RESOLUCIÓN N° 002092 (24 SEP. 2024)

“Por la cual se resuelven unos recursos de reposición interpuestos en contra de la Resolución 1351 del 5 de julio de 2024 y se toman otras determinaciones”

Por medio de la Resolución 1351 del 5 de julio de 2024, esta Autoridad Nacional autorizó la modificación de la Licencia Ambiental otorgada mediante Resolución 1326 del 05 de agosto de 2020 (modificación 1 de la Licencia Ambiental del proyecto UPME 01 de 2013 (Soacha – Tequendama).

Fotografía 8 Sendero peatonal existente Acc-306

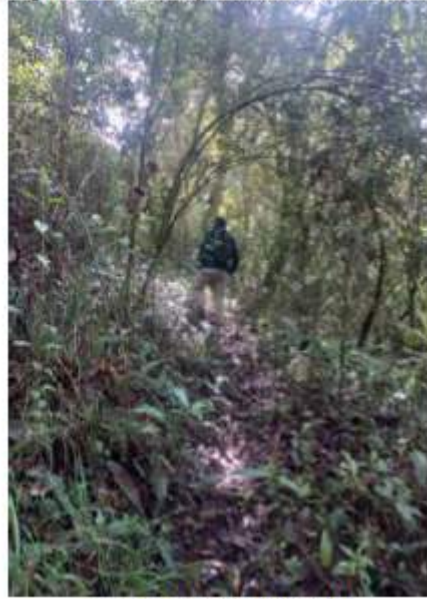
Cabe aclarar, que para los accesos que no son carreteables como senderos, caminos y zonas de pastos dentro de los predios, se realizará el acceso de forma peatonal y se utilizarán semovientes, en caso de ser necesario, para el transporte de material y equipos, acorde con lo mencionado en la página 14 del capítulo 3. Descripción del proyecto del complemento de EIA.

Figura 30 Individuos autorizados aprovechamiento forestal torre 311

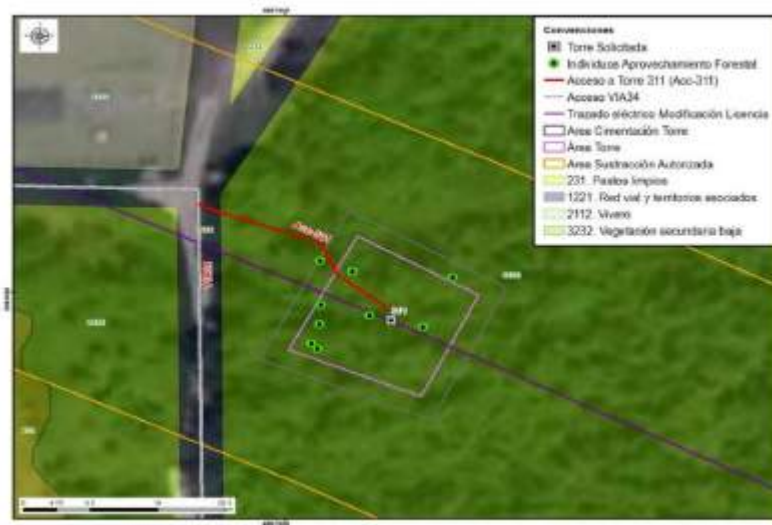
Respecto a lo mencionado por ANLA en sus argumentos en cuanto a la discrepancia entre lo evidenciado en la visita de evaluación y lo presentado en el MAG sobre la rocería planteada, se aclara que se realizarán actividades de mantenimiento tipo rocería, teniendo en cuenta las características mencionadas anteriormente y, por lo tanto, se considera que se presenta consistencia con lo reportado en el MAG. Al respecto, es pertinente aclarar que
